Muistutus Mytjäisten rannan ja Varikonkadun katusuunnitelmaan.

Asianumero 5054/2025

Subject: Muistutus Mytjäisten rannan, Tallinpassinpuiston ja Varikonkadun suunnitelmiin (asianumero 5054/2025)
Sent: 28.9.2026, 21.56.50
From: [REDACTED]
To: Kirjaamo_Lahti
Cc: Silvenius Markku; Kujala Kirsi
Attachments: [Mytjäisten ranta kommentit 27.9.2026](#) [REDACTED]

Rev.	ETRS-GRS / N2000
Näköalalla / Työ	Kaupunginvaltuusto: 26. Sopenkorp.
Kohde:	Mytjäläisten ranta, Tallinpassipuisto
Mytjäläisten ranta, Tallinpassipuisto	Hyväksymispäivä: 28.4.2026
Puistosuunnitelma	Maastokuva: 1:500
Suunnittelija: Puistosuunnitelma	AFRY
LAHDEN KAUPUNKI, KAUPUNKIYMPÄRISTÖN PALVELUOSASTO	Puistosuunnitelma: 2026-14-101-P
KAUPUNKITEKNIIKKA	Suunnitelman päivämäärä ja hyväksyjä: 28.4.2026 Mika Lastikka

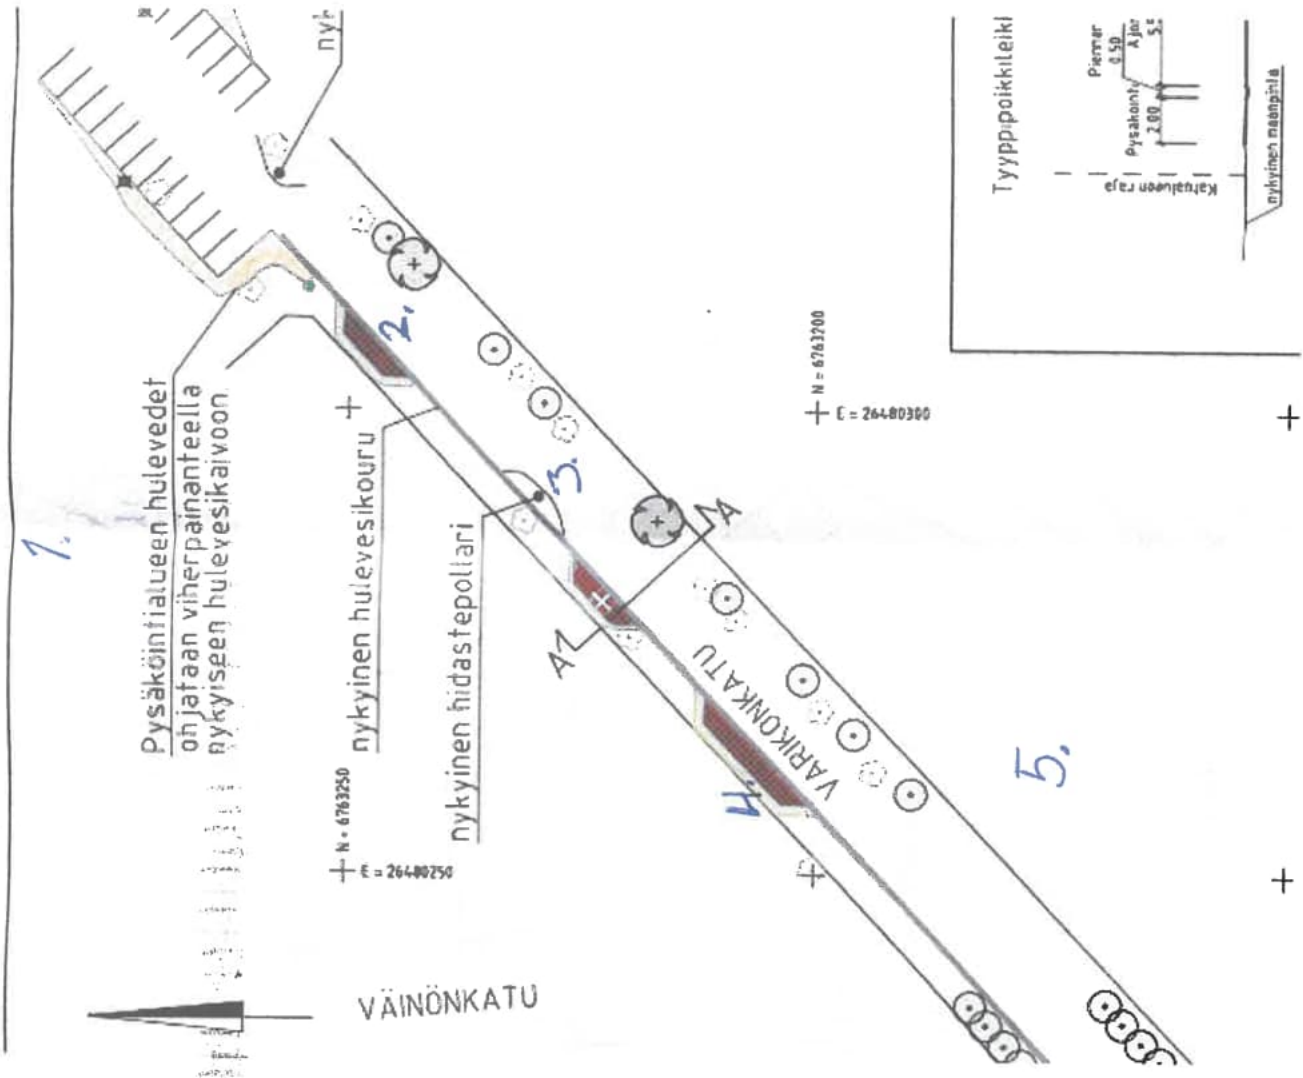
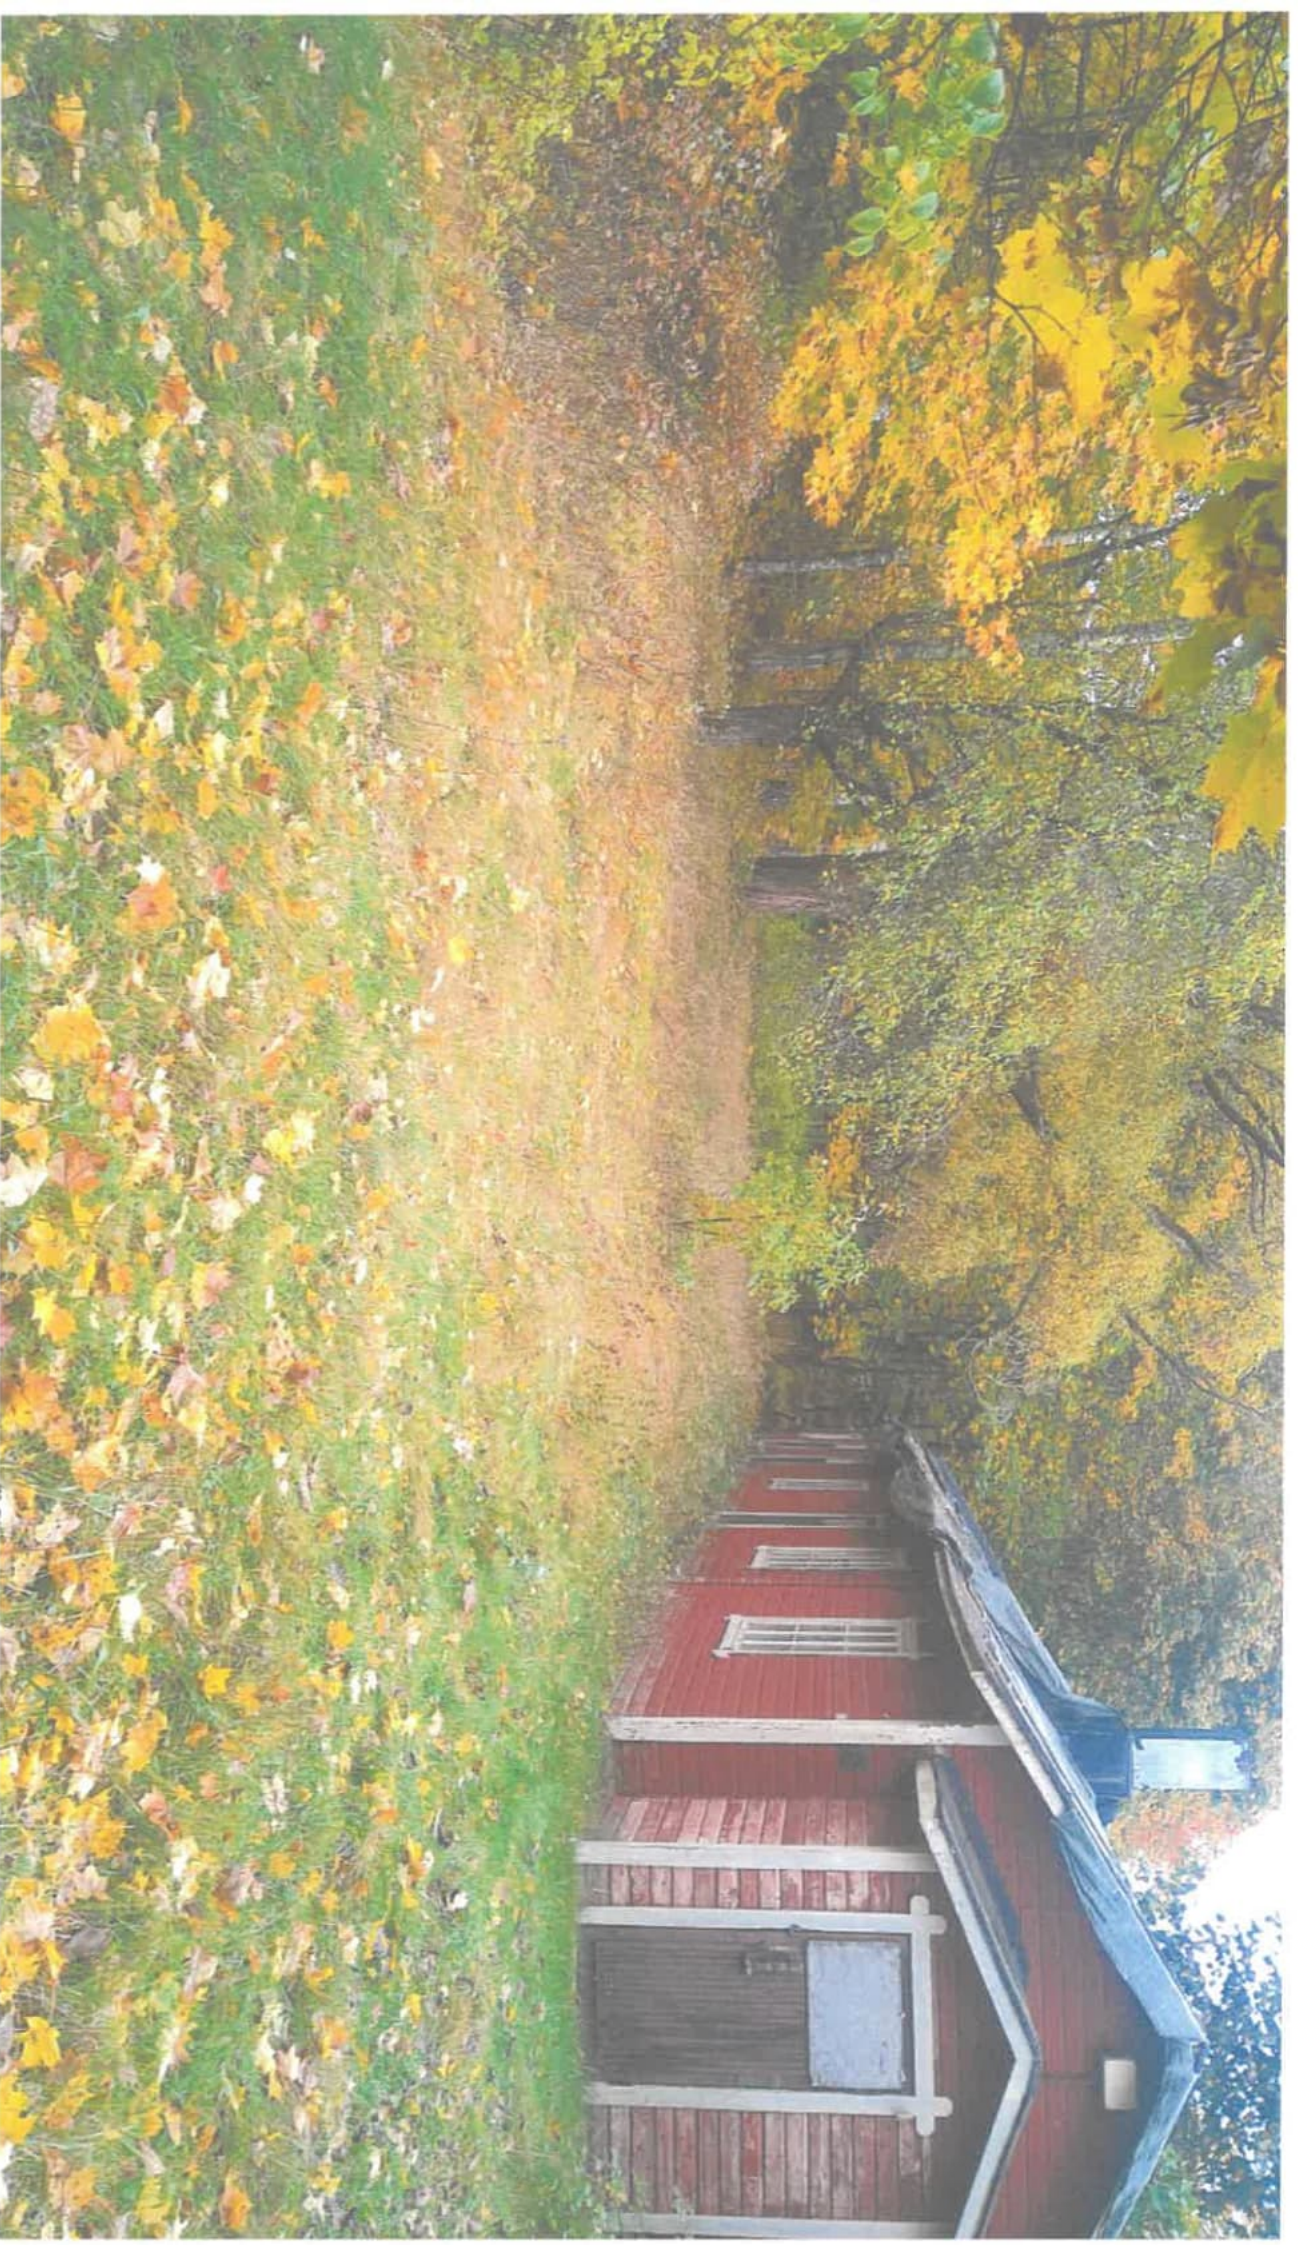
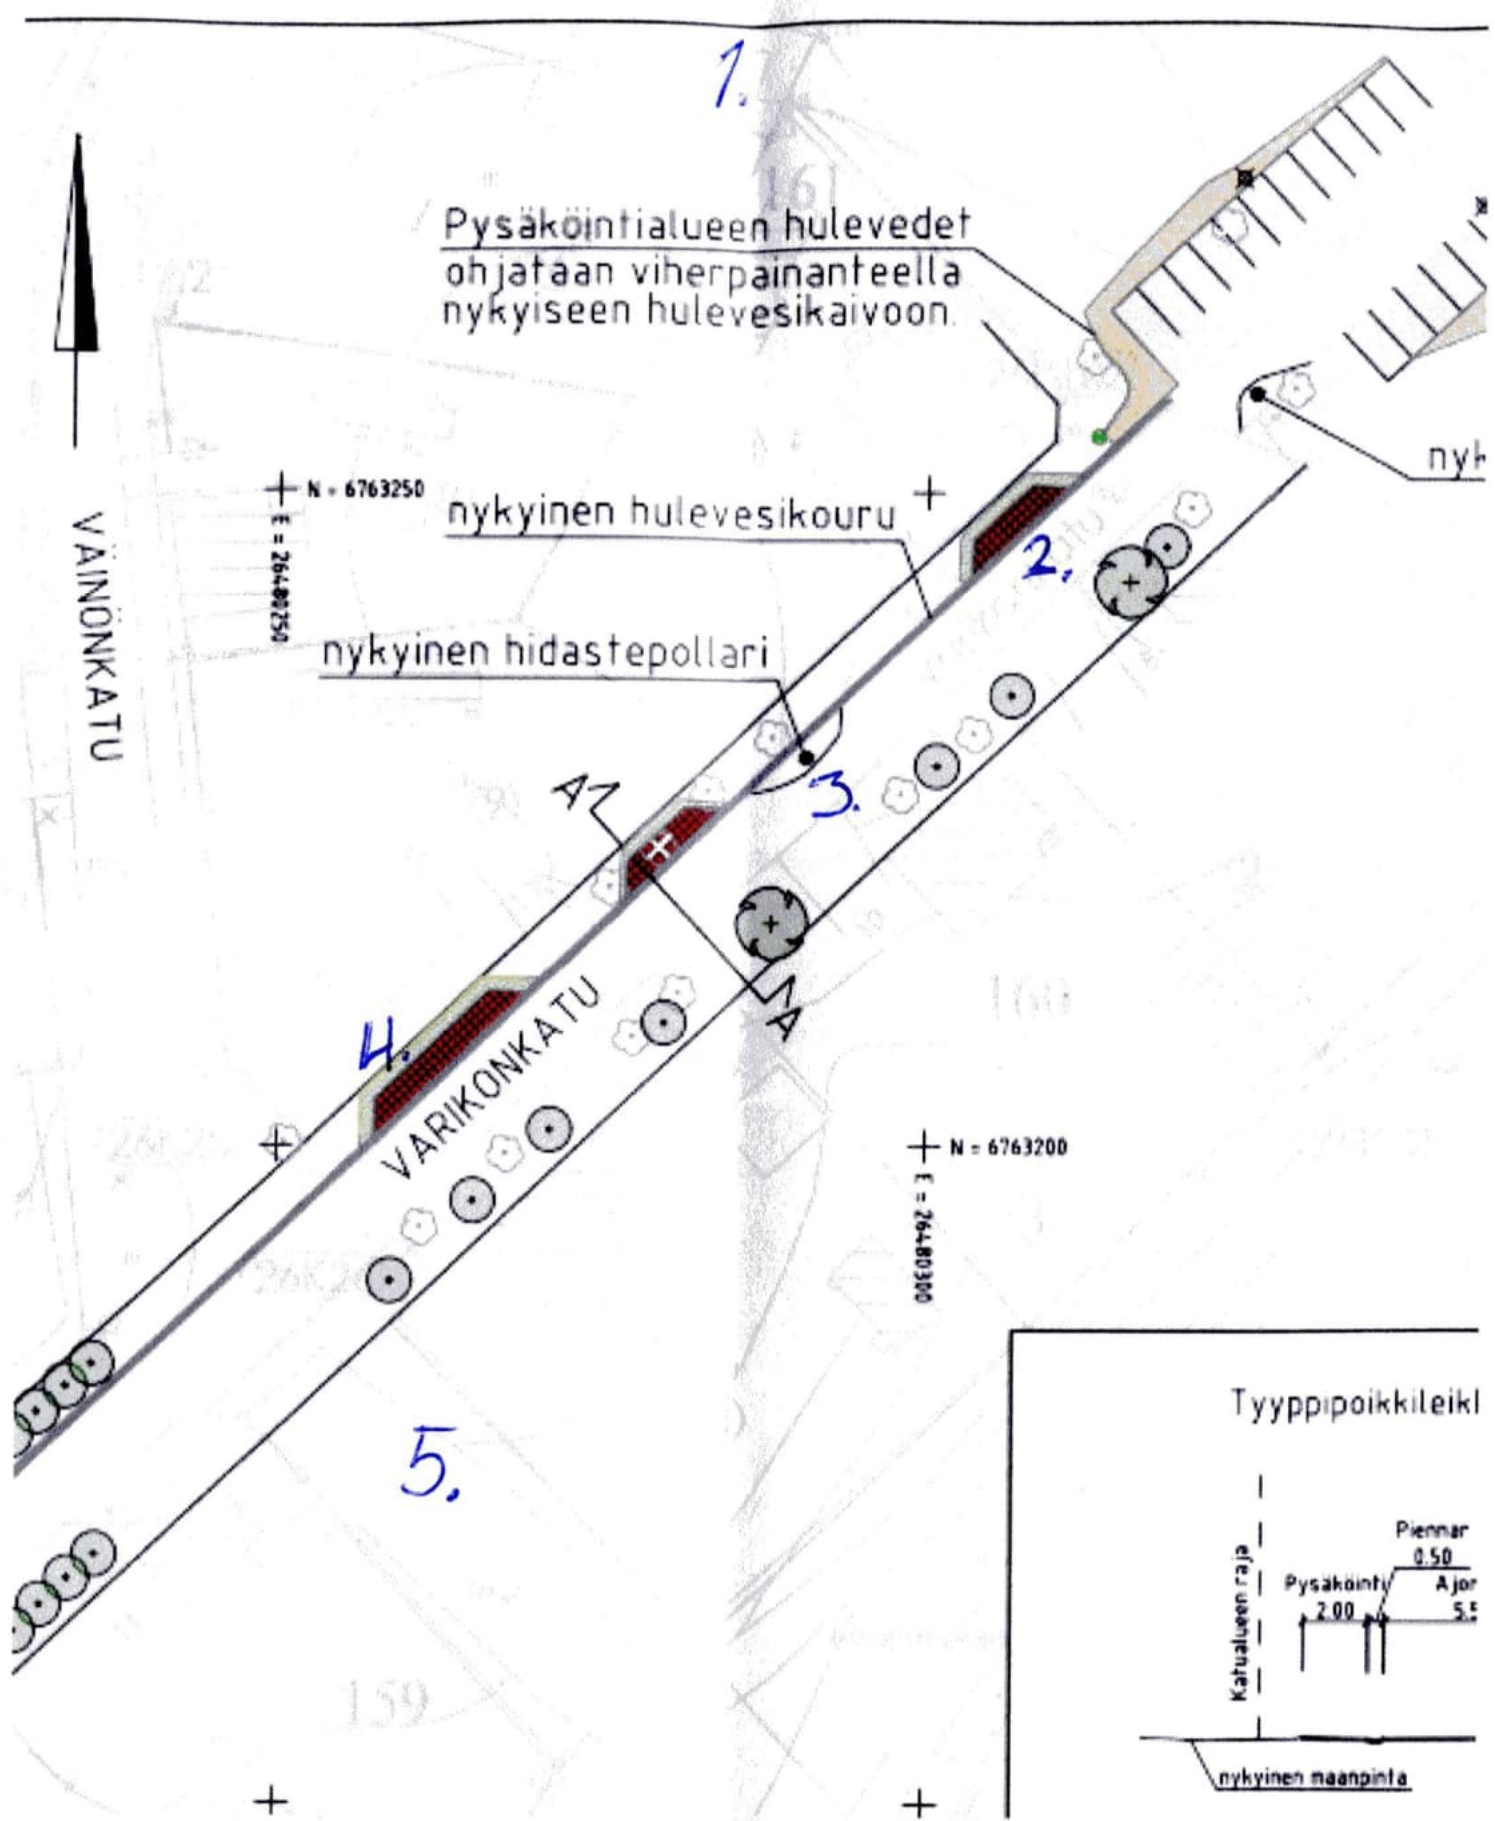
Kohta 1 Väinönkadun päässä oleva puretun talon piharakennus on saanut purkuluvan ja tullaan purkamaan lähitulevaisuudessa, rakennuksen ja siihen liittyvän piha-alueen kohdalle saisi pienin järjestelyin runsaasti paikoitustilaa. Piha-alueen koko on noin 40m x 17m joten siihen saisi yksipuoleisellakin vinoparkilla enemmän pysäköintitilaa kuin Varikonkadun varren pysäköinti ruuduille jotka muuttavat oleellisesti vanhan puutalo alueen ilmettä. Mytjäisten omakotialue on lähes ainoita Lahden kaupunki alueella olevia vanhoja puutalo alueita jonka ilmeen toivoisimme säilyvän. Olemme olleet tyytyväisiä edelliseen muutokseen, kadun kaventamiseen, viheristutuksiin ja nurmikko alueisiin, jonka jokainen omalla kohdallaan hoitaa. Kadunvarsi pysäköinti ruudut vievät asiaa toiseen suuntaan.

Kohta 2 Suunniteltu pysäköintiruutu häittäisi huomattavasti pihaan ajoa, varsinkin viikottain peräkärryllä ajettaessa piha-alueelle ja myöskin tontin yläosassa olevan kulmittaisen portin kautta kulkua, polttopuukuormien ja veneen säilytyksen ym. ajon suhteen.

Kohta 3 Ehdotamme että olemassa oleva hidastepollari ja sen takana oleva puu tulisi poistaa ja kodassa 2 oleva ruutu siirtää jatkeeksi alemmalle ruudulle jolloin saataisiin pidempi yhtenäinen alue ja se helpottaisi ennen kaikkea talvikunnossapitoa. Nykyinen pollari on ajettu vuosien varrella erilaisten ajoneuvojen toimesta useasti kumoon ja sen uudelleen pystytystä odotettu viikkoja.

Kohta 4 Suunniteltu ruutu tulisi poistaa tai ainakin lyhentää alapäästään jolloin se saataisiin kauemmaksi Väinönkadun risteyksestä, nykyiselläänkin lähes viikottain tulee läheltä piti tilanteita, Varikonkadulta Väinönkadulle kääntyäessä vastaantulevat ajoneuvot mielellään oikaisevat risteyksessä ja silloin ollaan keulat vastakkain, ruutuun ja sieltä pois ajavat eivät ainakaan helpota tilannetta.

Kohta 5 Nykyisellään siinä on autojen vinoparkki ja tilat 5-7 autolle, miten sen olemassaolo on huomioitu, suunnitelmassa ei ole sen kohdalta mainintaa ?

Miten hoidetaan ns. asukaspysäköinti ? Varikonkatu 8 ja 9 porttien edustalla on paikat asukaspysäköinnille, jos koko kadulle tulee 2-tunnin rajoitus, niin näille paikolle tulee sallia aika rajoittamaton pysäköinti.
